島根原子力発電所 2号炉 地震による損傷の防止 (コメント回答)

[機器・配管系に係る論点のうち
機器・配管系への制震装置の適用他]

令和 2 年 7 月
中国電力株式会社

取水槽ガントリクレーンの解析モデル及び評価部位

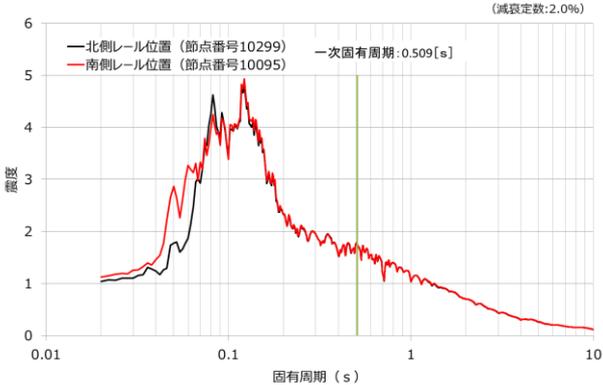
・指摘事項「No.6」のうち、「制震装置と対象設備の地震時の構造成立性の見通し」が今回の資料に示されていないため、次回以降に説明すること。単軸ダンパは、排気筒に設置した実績があるが、今回は長いブレースを介してダンパを設置する等、ダンパ取り付け構造が排気筒とは異なるため、取り付け部についても構造弱部を抽出し、併せて構造成立性を見通しを説明すること。

- ・単軸粘性ダンパの取付部の評価部位として、断面積が小さく曲げモーメントが作用するクレビス部ピンを抽出した。単軸粘性ダンパを設置した取水槽ガントリクレーンの地震応答解析を行い、単軸粘性ダンパ及び取付部を含めたクレーン本体の構造成立性を確認するとともに、単軸粘性ダンパの応答値が解析上の前提条件の範囲内であることを確認した。
- ・三軸粘性ダンパは、配管への取付方法としてラグ又はクランプを選択可能であり、配管の上部及び下部のいずれの位置にも設置することができるため、配置計画の成立性に問題はないと判断している。地震により配管に振動が生じた場合、取付部（ラグ又はクランプ）は配管と一体となって運動し、三軸粘性ダンパに運動が伝達され抵抗力が生じる。この抵抗力は、三軸粘性ダンパのピストンから取付部を介して配管へ伝達される。ラグは従来のアンカサポート等の設計と同様である。クランプは三軸粘性ダンパの地震応答解析における最大荷重とクランプの許容荷重を比較することで構造成立性を確認する。
- ・三軸粘性ダンパを設置した配管系の地震応答解析を行い、三軸粘性ダンパ及び取付部を含めた配管系の構造成立性を確認するとともに、三軸粘性ダンパの応答値が解析上の前提条件の範囲内であることを確認した。

- 入力地震動は取水槽ガントリクレーンの固有振動数において床応答加速度が大きい基準地震動Ss-Dを用い、三方向同時入力とした。
- 解析ケースは、吊荷荷重が最大となるトロリ位置中央、吊荷有り（50t）とした。
- FEMモデルを用いた非線形時刻歴応答解析を行い各部位の耐震評価を実施した。
- ダンパ取付部の評価部位としては、断面積が小さく曲げモーメントが作用するクレビス部ピンを選定した。

(1) 取付部の構造

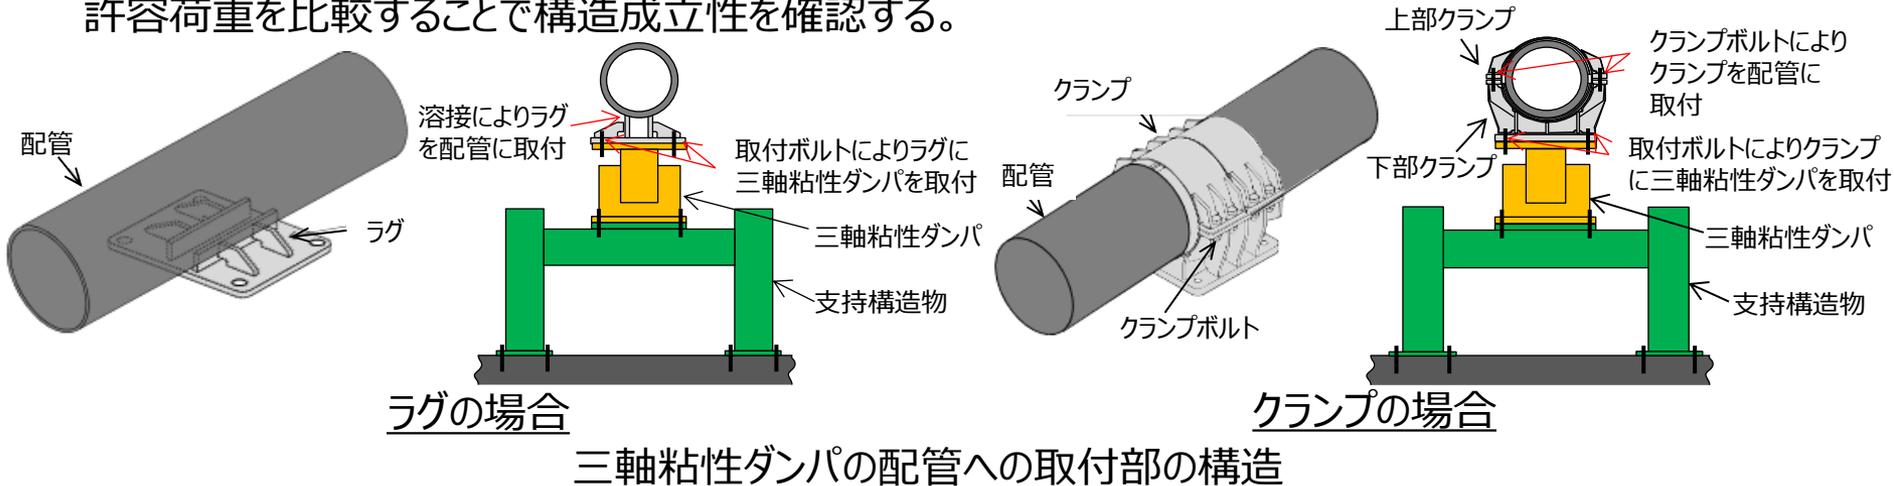
・三軸粘性ダンパの配管への取り付け部はどのような構造か、ダンパの配管への取り付け部について、構造の詳細、配管からの荷重伝達機構を明らかにし、構造弱部の抽出を行った上で、ダンパ取り付け部を含めた配管系及びダンパ全体の構造成立性、配管系へのダンパ配置計画の成立性を見通しを説明すること。

- 三軸粘性ダンパは、配管への取付方法としてラグ又はクランプを選択可能であり、配管の上部及び下部のいずれの位置にも設置することができる。配管への取付方法及び設置位置は設置スペース、干渉物、施工性等を考慮して現場状況に応じて選択することから、配置計画の成立性に問題はないと判断している。
- 地震により配管に振動が生じた場合、取付部（ラグ又はクランプ）は配管と一体となって運動し、取付ボルトを介して三軸粘性ダンパに運動が伝達される。これを受けて、三軸粘性ダンパのピストンが粘性体中を移動し、抵抗力が生じる。この抵抗力は、三軸粘性ダンパのピストンから取付ボルト及び取付部を介して配管へ伝達される。
- ラグは配管と溶接により一体となる構造とする。ラグは従来のアンカサポート等の設計と同様であり、三軸粘性ダンパの発生荷重に対して十分な構造強度を持つように設計する。
- クランプは上部クランプ及び下部クランプから構成され、上部クランプと下部クランプをクランプボルトにより締め付けることで配管に取り付ける。クランプは三軸粘性ダンパの地震応答解析における最大荷重とクランプの許容荷重を比較することで構造成立性を確認する。

振動数を変化させた場合の速度と抵抗力の関係

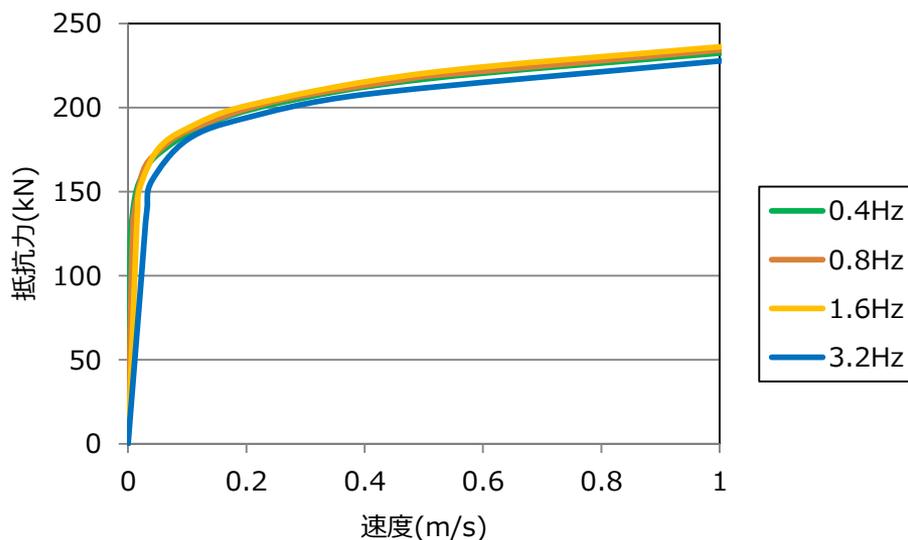
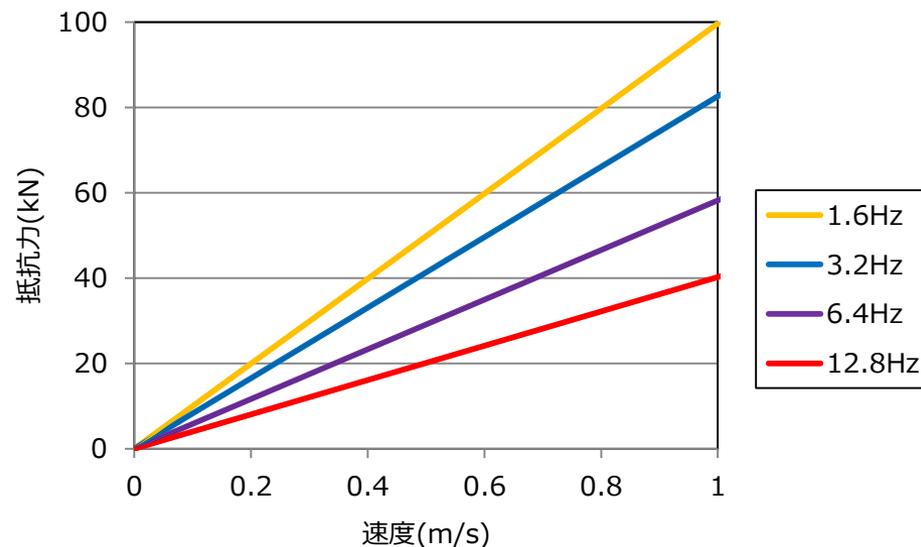
・単軸粘性ダンパ及び三軸粘性ダンパそれぞれについて、試験データの整理の仕方及びパラメータの数が異なる理由をまとめて説明すること。

- ・単軸粘性ダンパ及び三軸粘性ダンパについて、速度と抵抗力の関係から減衰性能の違いを示した上でそれぞれの減衰性能の表現方法及びモデル化の考え方を説明する。また、試験データに基いて、パラメータ数の異なる解析モデルにより各ダンパが精度良くモデル化されていることを示す。
- ・単軸粘性ダンパは微小速度では速度の変化に対して抵抗力が大きく変化し、それ以降は速度の変化に対して抵抗力の変化が小さい特性がある。また、速度と抵抗力の関係に対して振動数依存性が小さい。このような特性を踏まえて、減衰性能を速度と抵抗力の関係として表現する。また解析モデルは速度の0.1乗に比例するダッシュポットを組み込んだ2パラメータMaxwellモデルを使用する。
- ・三軸粘性ダンパの減衰性能は、速度と抵抗力の関係に対して振動数依存性が大きいため、各振動数における等価剛性及び等価減衰係数により減衰性能を表現する。また解析モデルは減衰性能の振動数特性を表現できるMaxwellモデルを使用し、精度良く振動数特性を表現することを目的として、パラメータ数を増やした4パラメータMaxwellモデルを使用する。

- 単軸粘性ダンパは、微小速度の領域を除けば速度の変化に対して抵抗力の変化が小さいが、三軸粘性ダンパは速度と抵抗力がほぼ比例関係とみなすことができる。
- 振動数の変化に対して、単軸粘性ダンパは速度と抵抗力の関係の変化は小さいが、三軸粘性ダンパは速度と抵抗力の関係の変化が大きい。

単軸粘性ダンパのMaxwellモデル

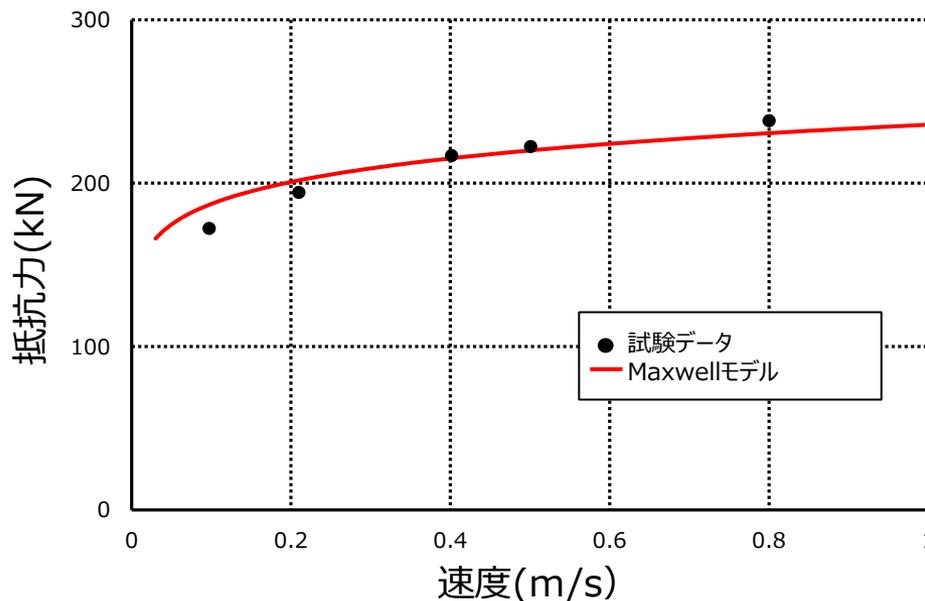
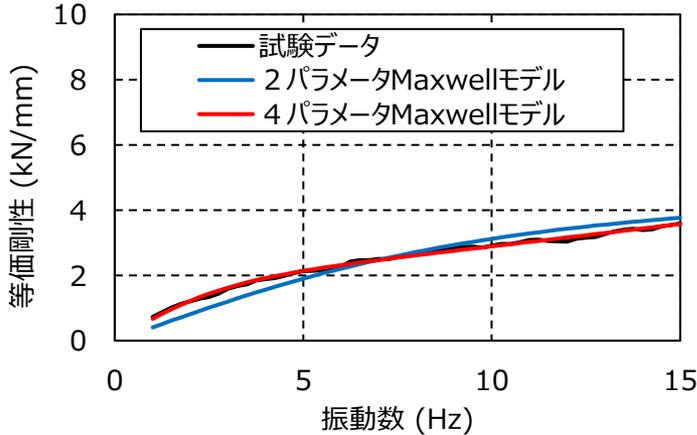
・単軸粘性ダンパの減衰性能のモデル化について、①減衰が速度の0.1乗に比例していることについて、0.1の設定方法、②減衰係数Cは、試験結果（速度－抵抗力の関係及び変位－抵抗力の関係）からどのように設定するか、③速度の0.1乗に比例するダッシュポットによる系の運動方程式、について説明すること。

- 単軸粘性ダンパは、微小速度では速度の変化に対して抵抗力が大きく変化し、それ以降は速度の変化に対して抵抗力の変化が小さいという特性を有している。これは単軸粘性ダンパの抵抗力が速度の0.1乗に比例するように設計されているためである。また、単軸粘性ダンパの速度と抵抗力の関係に対して、振動数依存性は小さい。このような特性を踏まえて、単軸粘性ダンパの減衰性能は、速度と抵抗力の関係として表現する。
- 解析モデルとしては速度の0.1乗に比例するダッシュポットを組み込んだMaxwellモデルを使用する。
- Maxwellモデルのパラメータ数は2つであるが、2つのパラメータで精度よく減衰性能を表現することができる。

設定したレイリー減衰の各固有振動数における減衰比

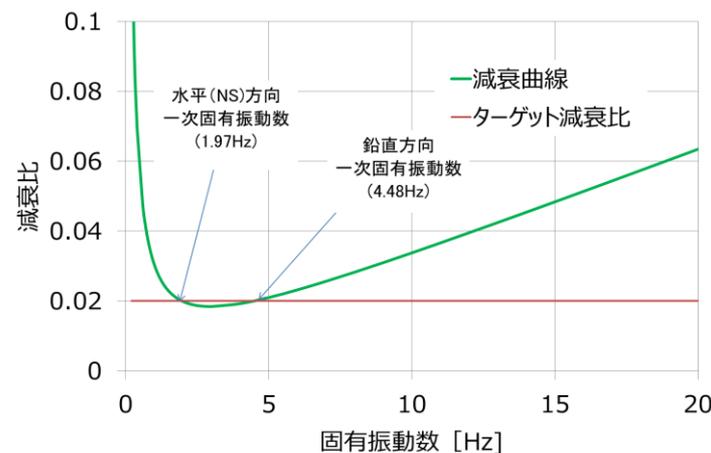
・単軸粘性ダンパを適用するガントリークレーンの地震応答解析は非線形時刻歴応答解析を使用しているが、クレーン本体の部材に与える減衰は解析上どのように扱っているか説明すること。また、三軸粘性ダンパを適用するBクラス配管についても同様に説明すること。

- 単軸粘性ダンパは、微小速度の領域を除けば速度の変化に対する抵抗力の変化を小さくすることを目的として、速度の0.1乗に比例した減衰性能を発揮するように設計されており、性能試験で設計通りの抵抗力が得られることを確認した。また、抵抗力が速度の0.1乗に比例するダッシュポットとばねを直列に接続したMaxwellモデルによりモデル化できることを確認した。
- パラメータの設定は最小二乗法により実施しており、減衰性能を精度良く表現できる。
- 単軸粘性ダンパの抵抗力の速度に対する非線形性を表す $[C_D] [\dot{X}_D^{0.1}] \{I\}$ の項が存在することから、直接積分による時刻歴応答解析を採用する。
- 取水槽ガントリクレーンのN S方向の1次固有振動数及び鉛直方向の1次固有振動数において減衰比が2.0%となるようにレイリー減衰を設定する。

初期変位による減衰性能への影響確認試験結果

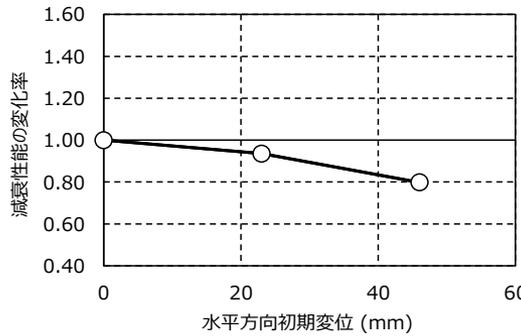
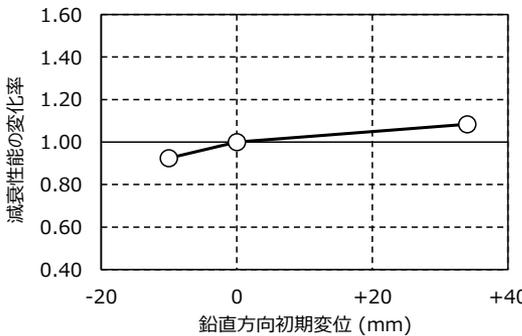
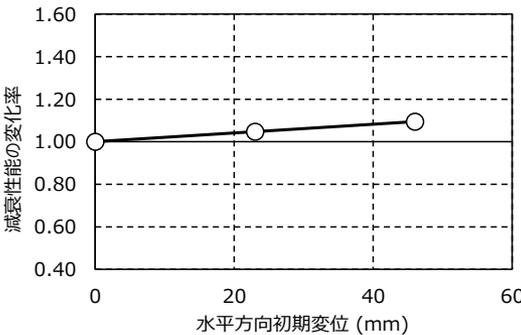
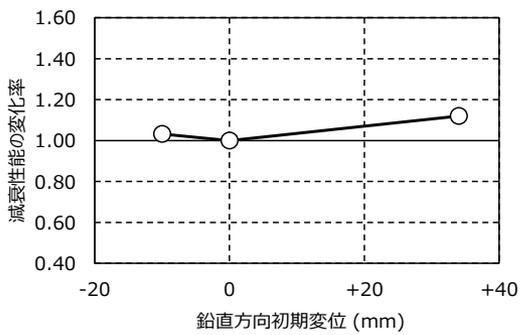
・三軸粘性ダンパの減衰性能への影響について、配管系の熱移動により、ピストンの初期変位や角度が、標準位置、角度からずれた場合に、ダンパの性能が変化することはないか説明すること。

- ・三軸粘性ダンパは、配管系の熱移動も考慮した上で、運転時にハウジング中心付近の標準位置にピストンが位置するように据付を行うため、標準位置からのピストンの初期変位は小さいと考えられるが、その影響の程度を把握するために、ピストンに標準位置からの初期変位を与えた場合の減衰性能への影響を試験により確認した。試験結果から、ピストンの初期変位により減衰性能の低下及び上昇が確認された。三軸粘性ダンパのピストンの初期変位による減衰性能への影響については、試験結果に基づいて減衰性能への影響が±20%以内となるようにピストン位置を管理する。
- ・ピストン及びハウジングの角度については、水準器を用いて水平を保って据付を行うこと及び配管の熱移動により生じる配管のねじれは微小であることから、減衰性能への影響は軽微である。

- 試験結果から、ピストンの初期変位により減衰性能の低下及び上昇が確認された。初期変位による減衰性能への影響については、試験結果に基づいて減衰性能への影響が $\pm 20\%$ 以内となるようにピストン位置を管理する。
- ピストン及びハウジングの角度については、水準器を用いて水平を保って据付を行うこと及び配管の熱移動により生じる配管のねじれは微小であることから、減衰性能への影響は軽微である。

三軸粘性ダンパを設置した配管系の加振試験結果

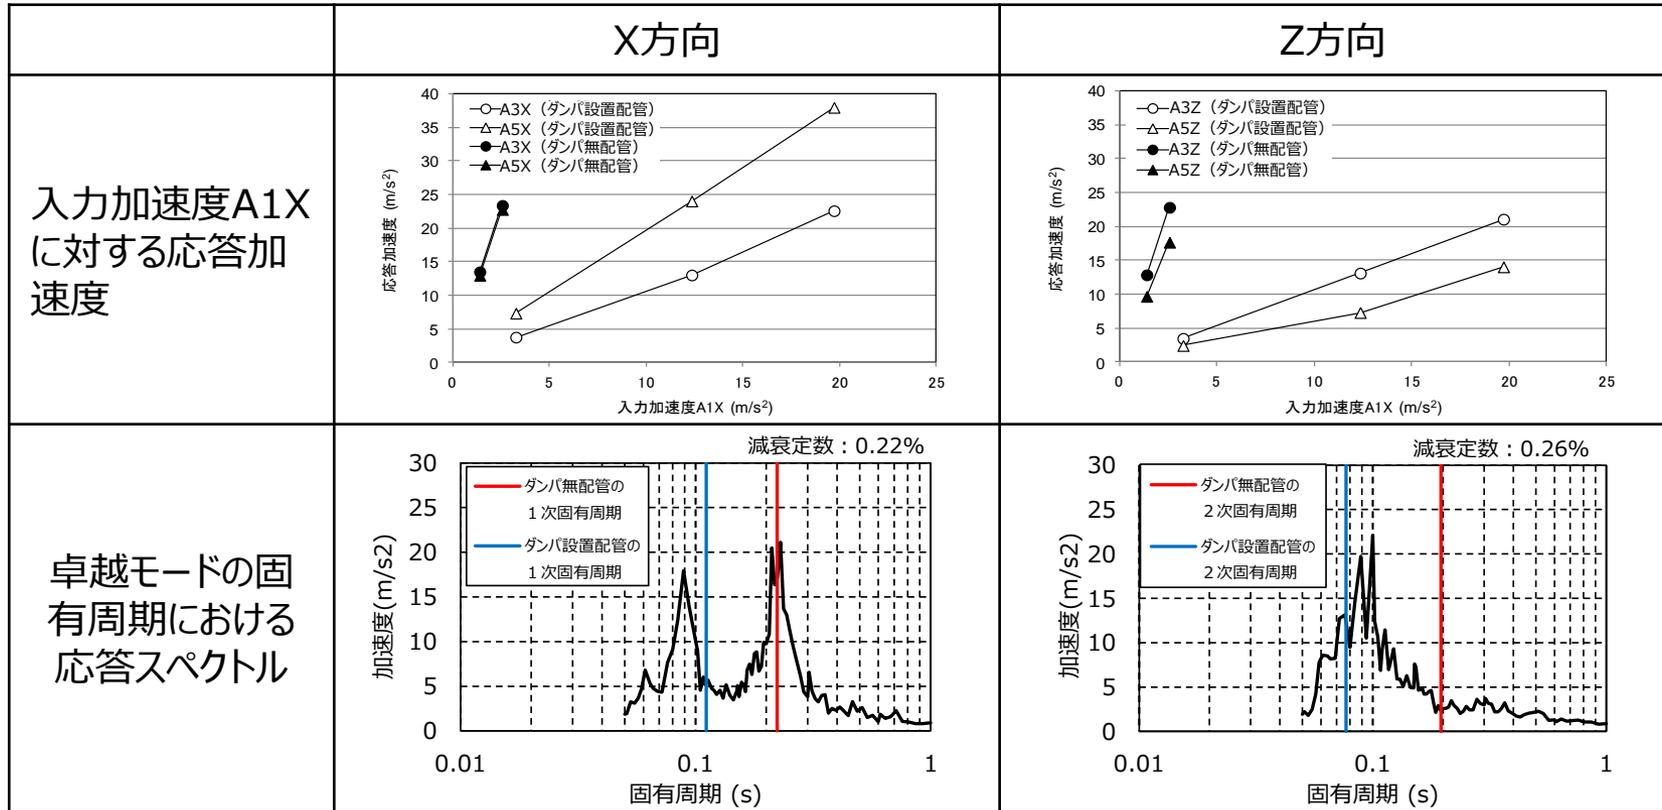
・三軸粘性ダンパを設置した配管系の加振試験の結果について、設置しない配管系と比べて応答が低減しているのは、ダンパ設置により配管系の固有振動数が剛側に変動した効果も含まれていると考えられるので、それも踏まえて、試験結果を整理して説明すること。

- ・地震波加振試験において応答が低減した要因には、ダンパ設置配管のモード減衰比が大きくなったことに加えて、ダンパ設置配管の固有振動数が剛側に変動することによる影響も含まれる。固有振動数の変動による影響について考察するため、X方向の応答が卓越する1次モードと、Z方向の応答が卓越する2次モードに着目し、ダンパ設置前後における床応答スペクトルの値を比較した。その結果、ダンパ設置前後で床応答スペクトルの値は変化しているが、地震波加振試験における応答倍率の低下率の方が大きいことを確認した。床応答スペクトルの変化よりも大きく応答倍率が低減されていることは、三軸粘性ダンパの設置による減衰の効果と考えられる。

- X方向入力では、1次固有周期における床応答スペクトルの値がダンパ設置前後で0.3倍程度となっており、Z方向入力では、2次固有周期における床応答スペクトルの値がダンパ設置前後で5倍程度となっている。
- 地震波加振試験におけるダンパ設置前後の応答倍率の変化はX方向で1/10, 1/5であり、床応答スペクトルの低下率よりも大きく低減されている。また、Z方向では床応答スペクトルの値は大きくなっているにもかかわらず応答倍率は1/10, 7/100に低減されている。
- 床応答スペクトルの変化よりも大きく応答倍率が低減されていることは、三軸粘性ダンパの設置による減衰の効果と考えられる。

転倒防止装置の構造とモデル化について

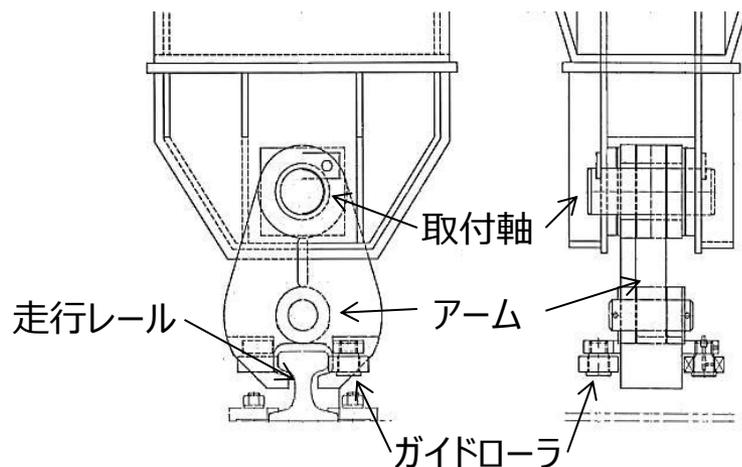
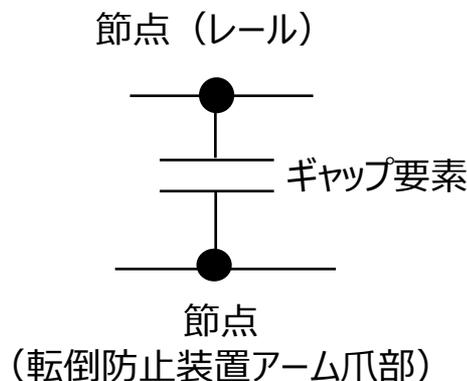
・転倒防止装置について、レールをはさむ金具の構造を整理して説明すること。また、転倒防止装置の構造に対応したモデル化の考え方とその詳細を整理して説明すること。

- ・取水槽ガントリクレーンの転倒防止装置は、走行レールの上部からレール頭部をアームで挟み込む構造であり、クレーンに浮上りが発生してレール頭部と転倒防止装置の爪が接触すると鉛直方向の荷重が伝達される。また、水平方向は、レール直交方向には転倒防止装置が取付軸により回転する構造となっており、レールに沿った方向（クレーン走行方向）にはガイドローラによってすべる構造であるため、水平荷重は発生しない。
- ・このような構造を踏まえて、転倒防止装置は鉛直方向の爪部とレール頭部の間隙を考慮したギャップ要素によりモデル化を行う。

- 転倒防止装置は、走行レールの上部からレール頭部をアームで挟み込む構造である。
- 鉛直方向の荷重
アームの先端の爪部とレールの間には間隙がある。クレーンに浮上りが発生してレール頭部と転倒防止装置の爪が接触すると鉛直方向の荷重が伝達される。
- 水平方向の荷重
レール直交方向には転倒防止装置が取付軸により回転する構造となっており、レールに沿った方向（クレーン走行方向）にはガイドローラによってすべる構造であるため、水平荷重は発生しない。
- モデル化
鉛直方向の爪部とレール頭部の間隙を考慮したギャップ要素によりモデル化を行う。

取水槽ガントリクレーンの移動範囲

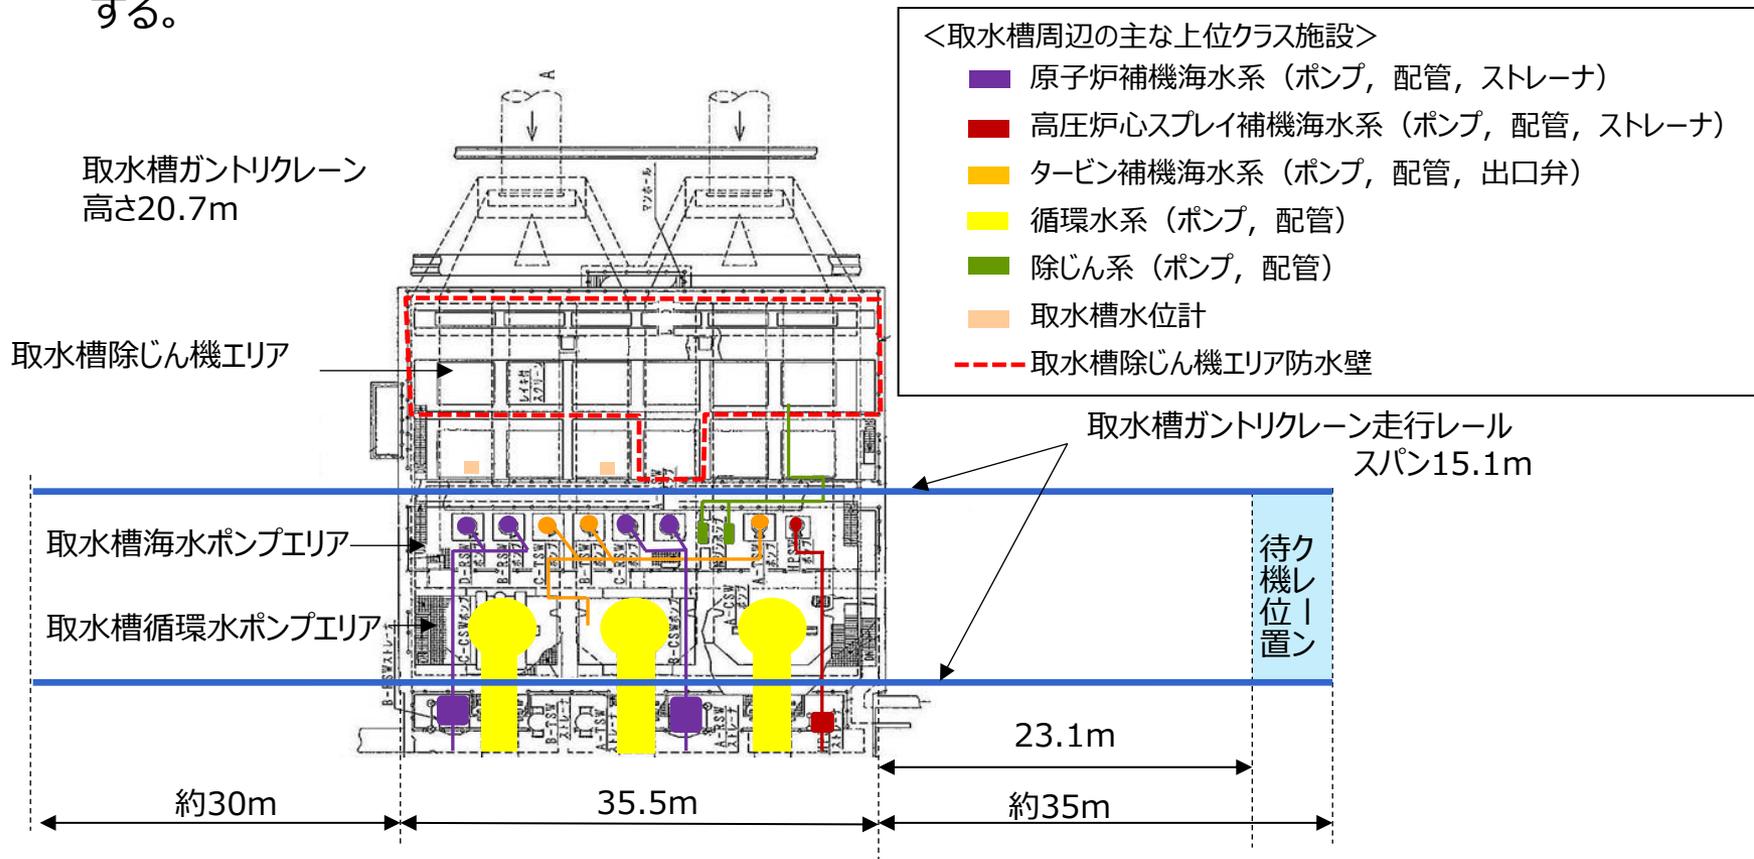
・クレーン使用中の評価で、クレーンやトロリが走行レールや横行レール端部の車輪止めに衝突しないとする根拠を説明すること。

- 取水槽ガントリクレーン本体及びトロリがすべりによって走行レール端部及び横行レール端部に衝突した場合、取水槽ガントリクレーン本体の転倒、トロリの落下により上位クラス施設へ波及的影響を及ぼすおそれがあることから、取水槽ガントリクレーン本体及びトロリのすべりによるレール端部への衝突の有無を確認する。
- 取水槽から走行レール端部までの距離は最小で約30mであり、取水槽ガントリクレーンがすべりによって走行レール端部に衝突することはない。
- トロリについては、詳細設計段階においてすべり量を算出し、レール端部との適切な離隔距離を確保する。

- 取水槽から走行レール端部までの距離は最小で約30mであり、取水槽ガントリクレーンがすべりによって走行レール端部に衝突することはない。
- トロリについては、詳細設計段階においてすべり量を算出し、レール端部との適切な離隔距離を確保する。
